Mission régionale d'autorité environnementale

Région Hauts-de-France

**Avis délibéré de la mission régionale
d'autorité environnementale
Hauts-de-France
sur le projet de parc éolien
de la société « Parc éolien de Séry-lès-Mézières »
sur la commune de Séry-lès-Mézières (02)**

n°MRAe 2021-5660

Carte de présentation du projet (source : « pièce n°2 - description de la demande » page 22)

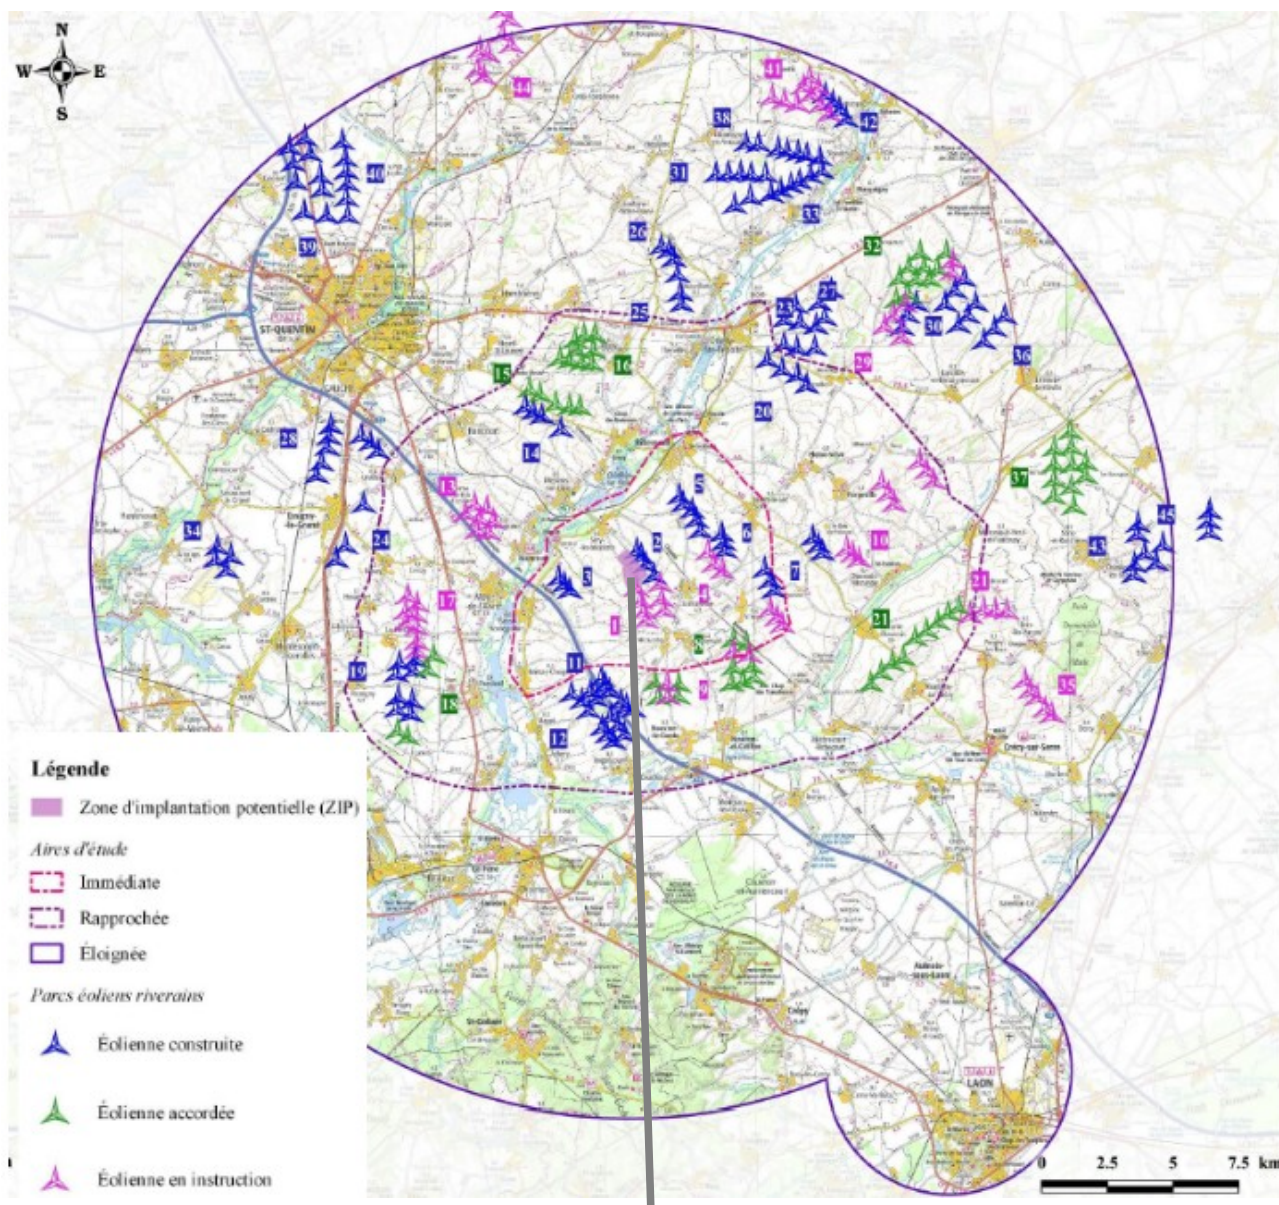
Le raccordement du parc au poste source est étudié page 183 de l'étude d'impact. Celle-ci conclut que seul le raccordement au nouveau poste de Beautor 2 non positionné sur les cartes est possible au vu des capacités d'accueil disponibles. Or, le document « pièce n°2 - description de la demande » page 22 indique que le raccordement au poste de Ribemont est envisagé à environ six kilomètres du projet. La question du raccordement du poste de livraison à un poste source du réseau public électrique est à clarifier et les impacts de ce raccordement doivent être étudiés.

Le raccordement du parc éolien au réseau public électrique fait partie du projet dès lors qu'il est réalisé dans le but de permettre aux éoliennes de fonctionner. L'autorité environnementale recommande de prendre l'attache des gestionnaires de réseaux pour confirmer ou infirmer la possibilité de se raccorder à un poste source. Elle recommande également d'évaluer les impacts prévisibles de ce raccordement au vu des informations disponibles, en particulier de déterminer si des espaces à enjeu seraient concernés par les travaux de raccordement et si des créations de lignes aériennes seraient nécessaires.
